**URZĄD GMINY**  
43-365 W WILKOWICACH  
ul. Wyzwolenia 25  
Tel. (033) 499-00-77  
REGON: 000549810 NIP 937-00-06-873

ZP/341/79/2009

## WYJAŚNIENIA TREŚCI SPECYFIKACJI

dot. postępowania o udzielenie zamówienia publicznego na zadanie pn. „Wykonanie robót budowlanych w budynku Urzędu Gminy Wilkowice: Zadanie nr 1 - Remont wewnętrznej instalacji elektrycznej i telefonicznej w budynku Urzędu Gminy Wilkowice; Zadanie nr 2 – Wykonanie okablowania strukturalnego i dedykowanej sieci elektrycznej zasilającej stanowiska komputerowe w budynku Urzędu Gminy Wilkowice”

## Panel wentylacyjny Sufit/Podłoga 4 went.

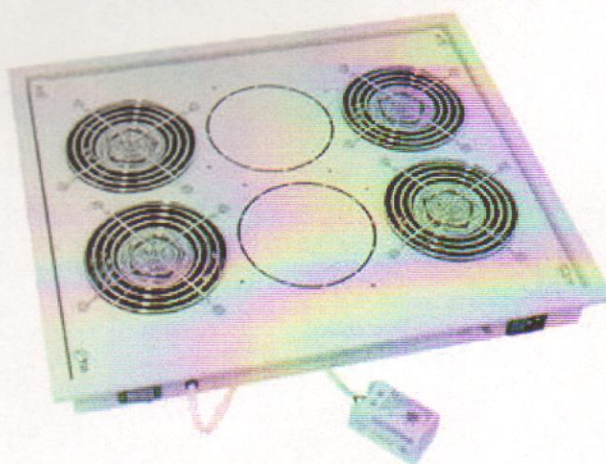
proszę o podanie producenta i typu szafy 42U 19" celem dopasowania właściwego panela wentylacyjnego /uwaga: panel wentylacyjny od producenta A nie pasuje do szafy od producenta B/

W załączeniu specyfikacja szafy 42U 19".

Producent TRITON

Kod Producenta RAX-CH-X04-X3

Typ montażu Podłoga / Sufit

Liczba wentylatorów 4 szt.

Typ wentylatorów 230V/60W, termostat

Informacje dodatkowe Parametry pojedynczego wentylatora: 230V; 15W; 50Hz; 0,09A;  
160m<sup>3</sup>/h. Grille 120x120mm
